URZĄD GMINY W CZARNYM DUNAJCU

Znak sprawy: RB.271.17.2016

Dotyczy: Przetarg Nr 17/2016 p.t.: Wykonanie rozbudowy budynku Szkoły Podstawowej SPSK z oddziałami integracyjnymi w miejscowości Czerwienne – Roboty instalacyjne oraz wykończeniowe etapu III.

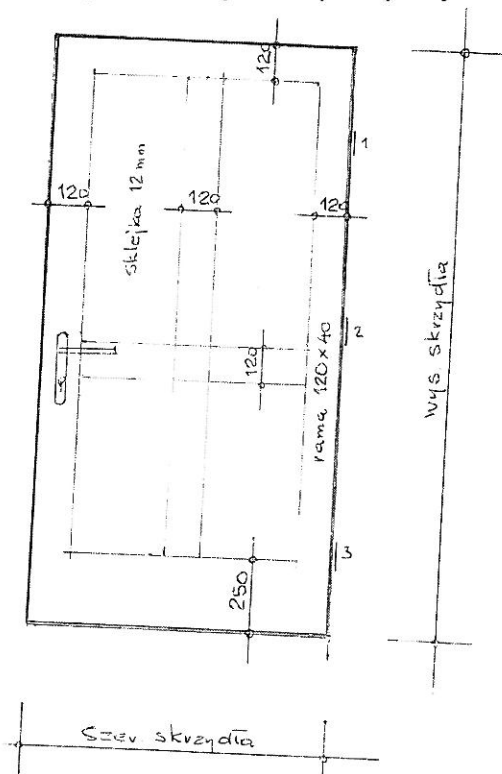
- h) proszę o podanie wszelkich niezbędnych parametrów dotyczących stolarki które są niezbędne do prawidłowej wyceny.

ad h) należy zamontować stolarkę drzwiową wewnętrzną indywidualną wg poniższego rysunku:

Dodatkowe parametry:

- malowanie bezbarwne
- materiał: sosna z płyciną ze sklejki gr. 12 mm
- przekrój ościeżnicy: 12x6 cm
- klamki metalowe (sprężynujące)
- zamki: wkładka
- w drzwiach do sanitariatów otwory wentylacyjne o łącznym przekroju nie mniejszym niż 200 cm²
